Nous imaginions que la « *Méthodologie de calcul du débit du droit d'eau fondé en titre* » serait vite archivée et nous ne l'avons pas commentée en 2017. Comme elle a été « commandée » à l'IRSTEA, elle trouverait crédit au CNE ? Elle est pourtant erronée et dangereuse à bien des égards.

Rappels

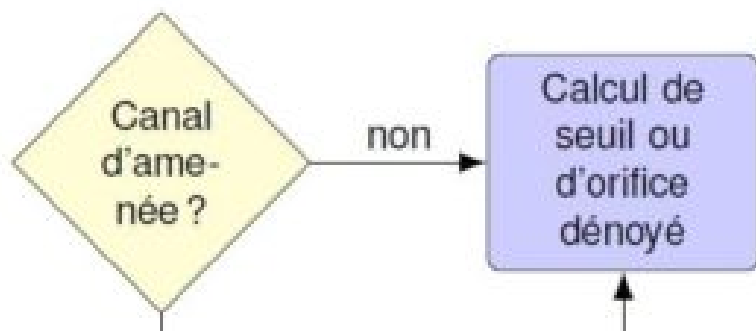
L'arbre de décision est le prélude à ce choc de complication.

cet arbre suffit: le calcul s'effectue soit à la prise d'eau du canal d'amenée soit à l'usine quand elle est édifée sur le cours d'eau.
